Modulo per la presentazione delle osservazioni per i piani/programmi/progetti sottoposti a procedimenti di valutazione ambientale di competenza statale

ID: Codice procedura (ID_VIP/ID_MATTM):10844

Impianto per la produzione di energia elettrica da fonte eolica, costituito da 6 aerogeneratori della potenza complessiva di 37,2 MW, un sistema di accumulo da 25 MW e relative opere connesse in località "Rempillo" nel comune di Pitigliano (GR).

ALLEGATO alle OSSERVAZIONI all' IMPIANTO EOLICO denominato REMPILLO nel COMUNE di PITIGLIANO (GR). Composto da n. 5 immagini e n. 5 pagine

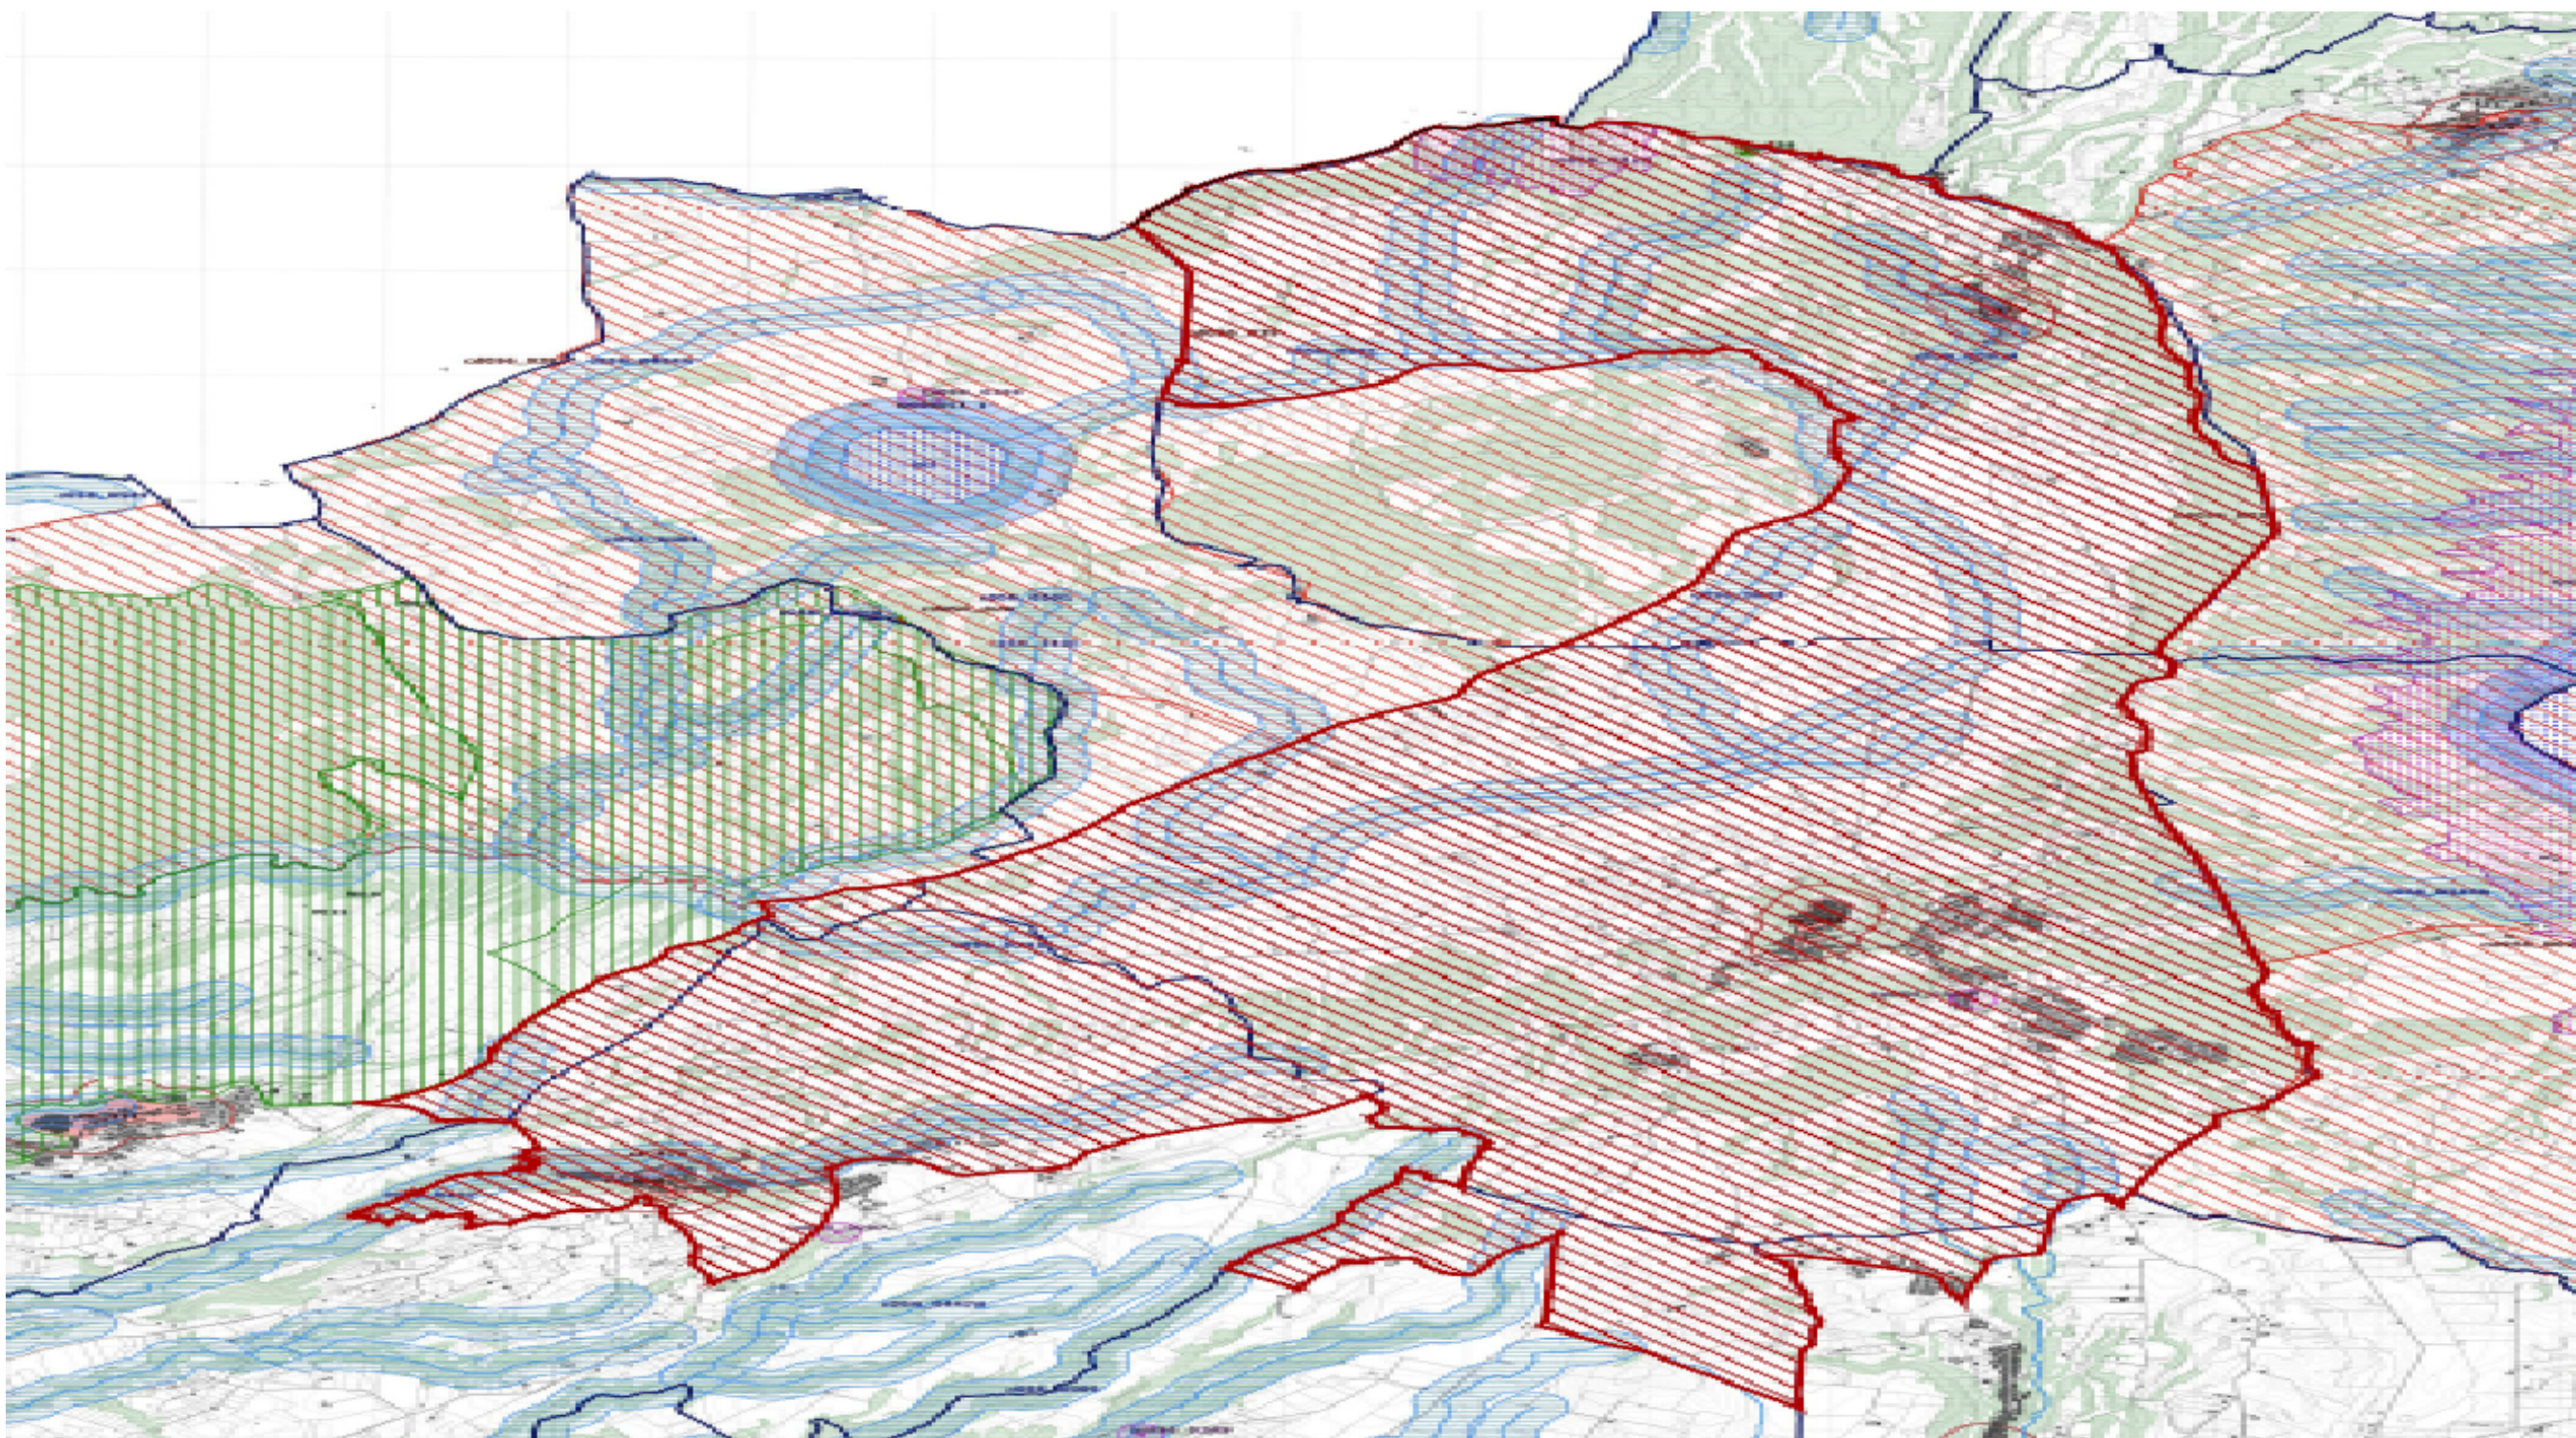
Alla luce del combinato disposto dal "vincolo sul patrimonio paesaggistico (artt. 136 e ss. e 142 del decreto legislativo n. 42/2004 e ss.mm.ii.) e sui beni culturali" (artt. 10 e ss. del decreto legislativo n. 42/2004 e ss.mm.ii.) e dal comma 8 lettera c-quarter del D.Lgs 191/2021 e ss.mm.ii si evince che, ad oggi, le aree in cui sono previsti gli insediamenti dei sei aerogeneratori dell'impianto eolico denominato "Rempillo" non sono idonee perché ricadono tutte all'interno della fascia di rispetto dei **beni paesaggistici di notevole interesse pubblico denominati "Conca del Lago di Mezzano e territorio circostante" (D.M. 22.05.1976)** comprendente anche il **vincolo "Selva del Lamone" (D.M. 22.05.1984)** tutelati **dall'art. 136 del Codice del Beni Culturali e del Paesaggio** e in particolare un aerogeneratori (P01) è a 100 metri dal primo vincolo citato e gli altri cinque compresi in una distanza massima tra 1 km e 2 km (vedi immagine n. 1 dell'ALLEGATO). Nella fascia di rispetto dei 3 km anche la porzione di vincolo rappresentato dalla Selva del Lamone che gode di altre importanti tutele in quanto Riserva Naturale regionale (L. 394/91 e L.R. 29/97), Zona di Protezione speciale (ZPS) insieme ai Monti di Castro collegati tra loro da una Zona di Conservazione Speciale (ZSC), il sistema fluviale Fiume Fiora-Olpeta. La Selva del Lamone oltre il vincolo paesaggistico di notevole interesse pubblico che la rende area non idonea all'installazione degli impianti FER anche nelle sue fasce di rispetto dei 3 km, gode di un'altra tutela che ne rivela l'importanza di area di importanza internazionale per l'avifauna IBA (012) che viene collegata all'altra IBA (099) Lago di Bolsena attraverso la ZPS Caldera di Latera e la ZSC Lago di Mezzano che insieme sono compresi nel vincolo paesaggistico "Conca Lago di Mezzano..." e verranno uniti dal nuovo vincolo paesaggistico "*Ambito paesaggistico, geologico e geomorfologico dell'orlo della caldera di Latera e delle sue pendici interessate dai centri eruttivi periferici*" (si veda a riguardo la proposta pubblicata sul sito del MIC in data 09/08/2023 e

l'immagine n. 2 dell' ALLEGATO) all'area di notevole interesse pubblico "Conca del lago di

Bolsena” (D.M. 24.10.1960). Praticamente una vasta zona che per interesse paesaggistico e naturalistico oltre che storico, archeologico e identitario rappresenta un unicum nel panorama nazionale.

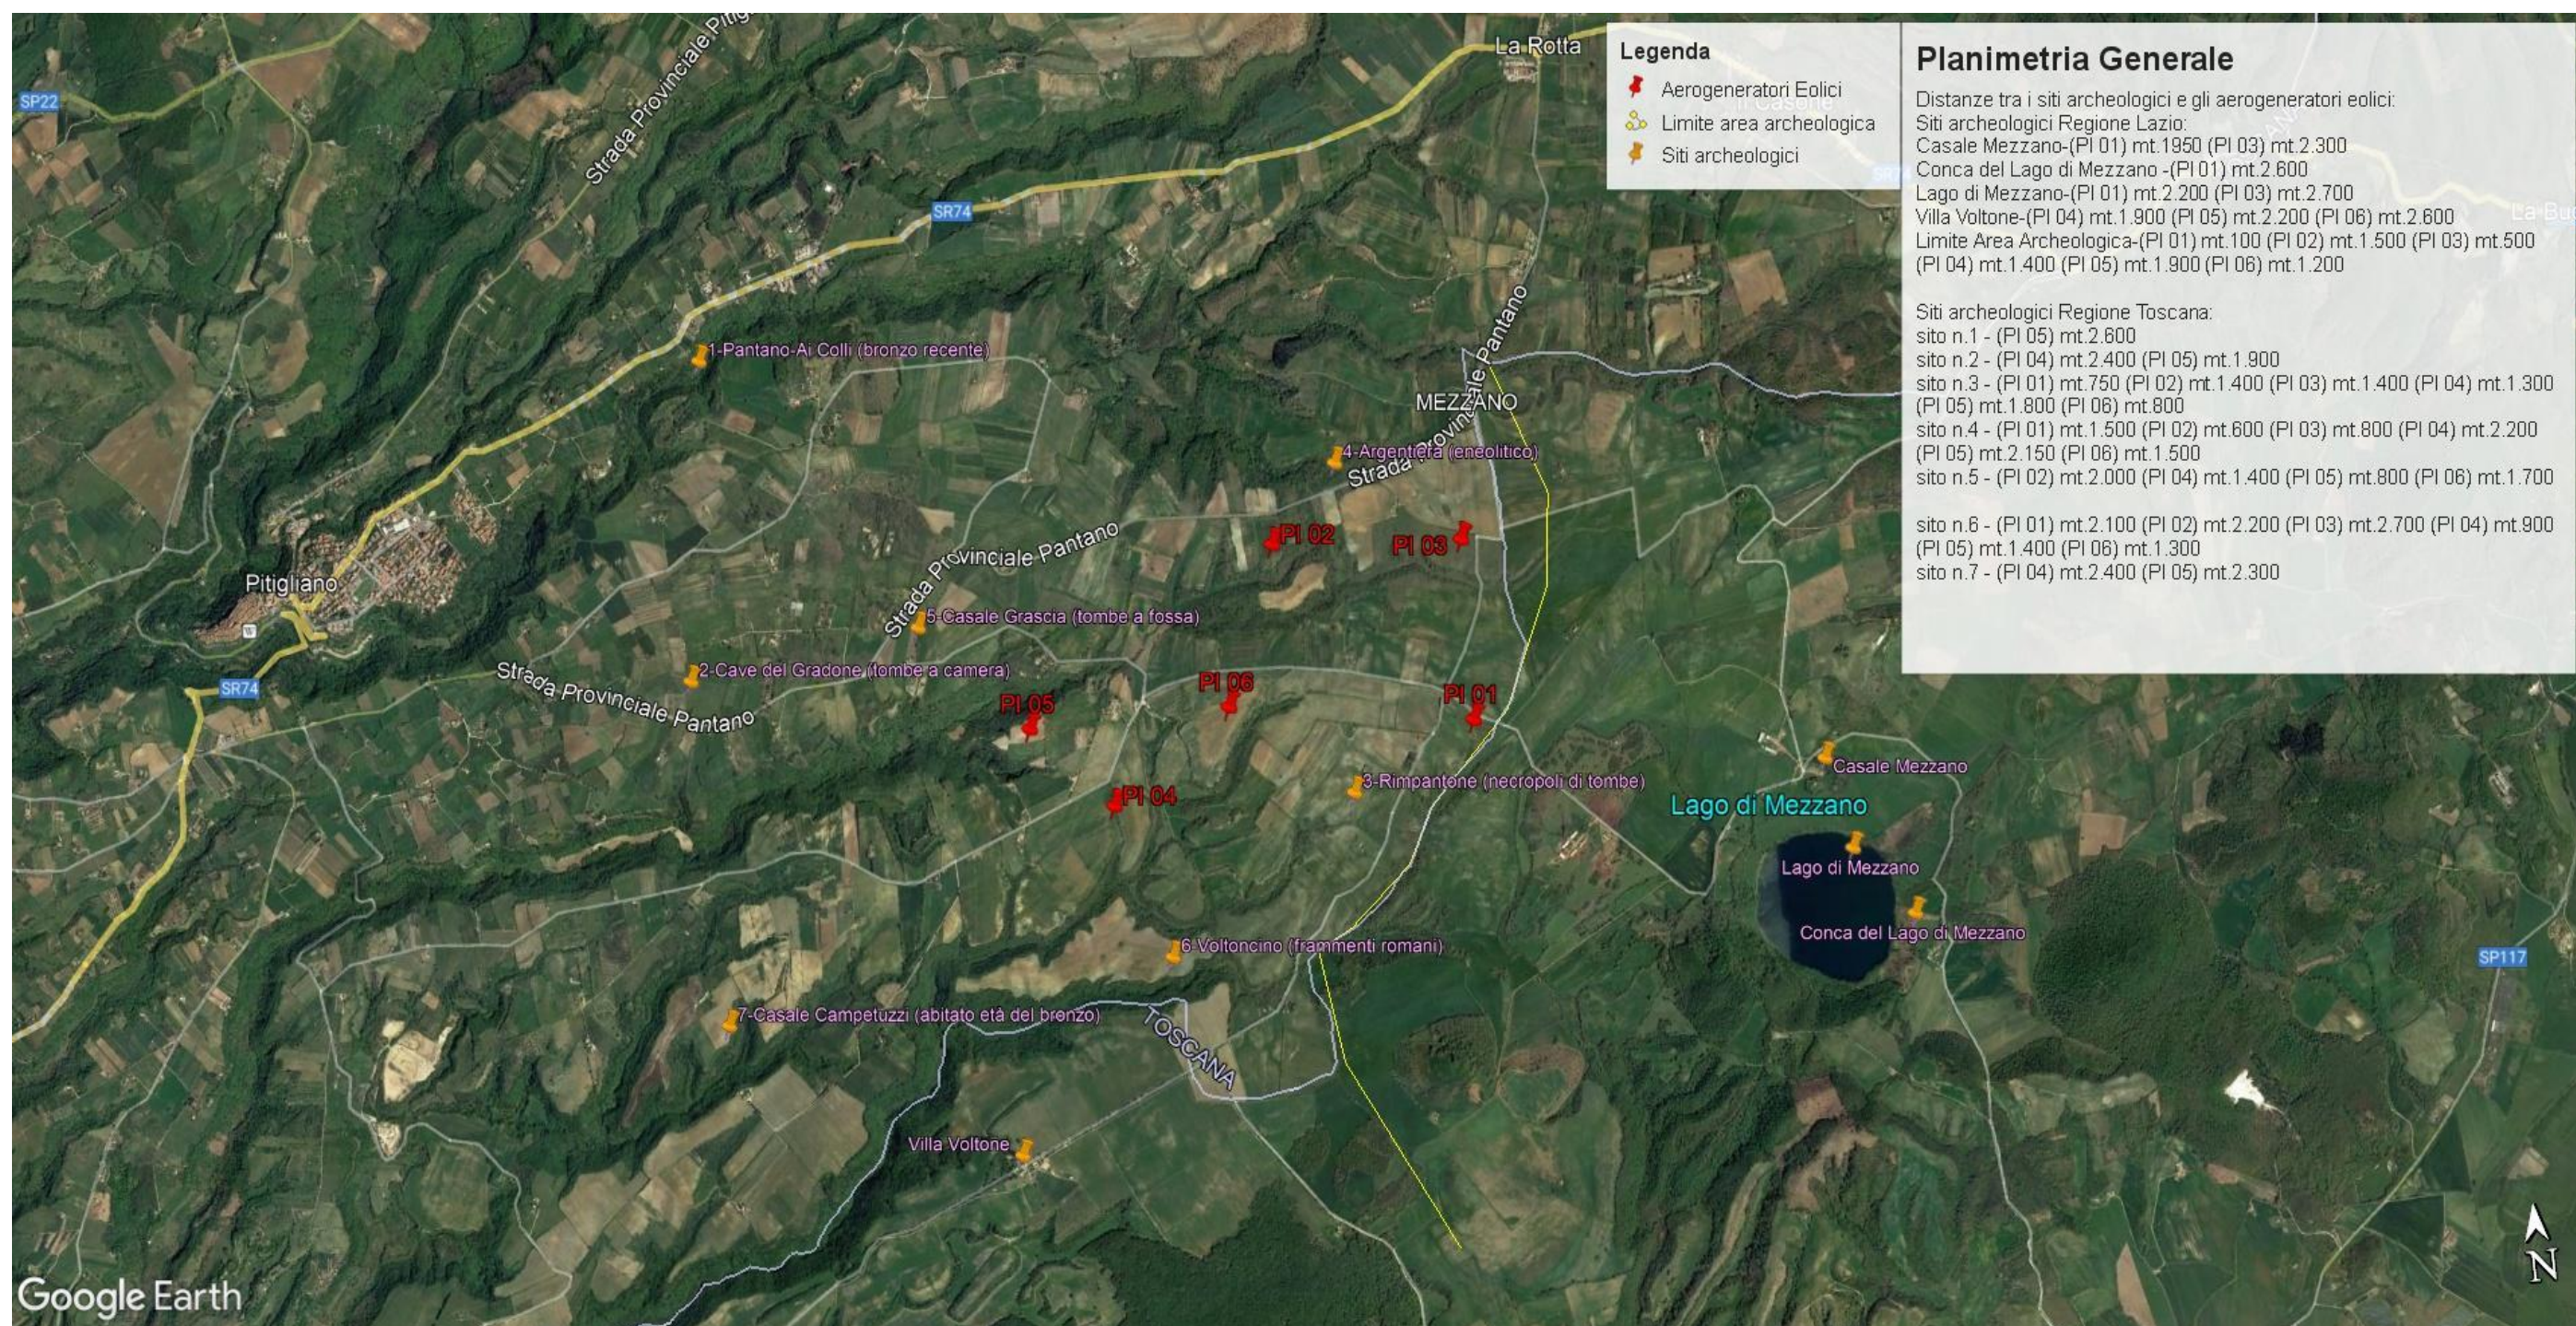
Inoltre, la zona in cui insisterebbe l’impianto eolico industriale Rempillo è compresa nelle fasce di rispetto di 3 km di diversi beni archeologici tutelati dalla parte II del Codice dei Beni Culturali (vedi Allegato, immagine n. 3). Inoltre le pale P04 e P05 ricadono all’interno di un’area archeologica che la Proponente vorrebbe cancellare per il semplice fatto che non è riportata nel documento regionale ma nel documento provinciale come meglio dettagliato nell’Osservazione n. 5. Alla luce di quanto documentato appare chiaro quindi che la collocazione dell’impianto non ha tenuto conto alcuno dei vincoli dell’area nella quale è stato progettato e l’inserimento dell’impianto eolico nel paesaggio e sul territorio non è corretto (Allegato IV delle Linee guida nazionali di cui al D.M dello Sviluppo economico del 10.09.2010).

In sintesi, visti l’art. 20 comma 8 lettera c) quater del D.Lgs n 199/2021 e le Linee guida nazionali appena citate, considerato l’enorme impatto dell’impianto eolico industriale denominato “Rempillo” sulla zona paesaggistica di notevole interesse pubblico ben individuata nelle immagini n.1 e n. 2 e sui Beni Culturali evidenziati nell’ immagine n. 3 dell’Allegato alle presenti Osservazioni, per la collocazione delle pale P04 e P05 direttamente all’interno del perimetro di un’area archeologica e per gli impatti anche sull’area intermedia e vasta dei pregiati territori laziali della Tuscia settentrionale e in particolare di quelli del pitiglianese ricco di emergenze agricole, naturalistiche, storiche e archeologiche del periodo etrusco ma non solo, si chiede che venga negata l’autorizzazione all’ insediamento dell’impianto eolico denominato “Rempillo”.
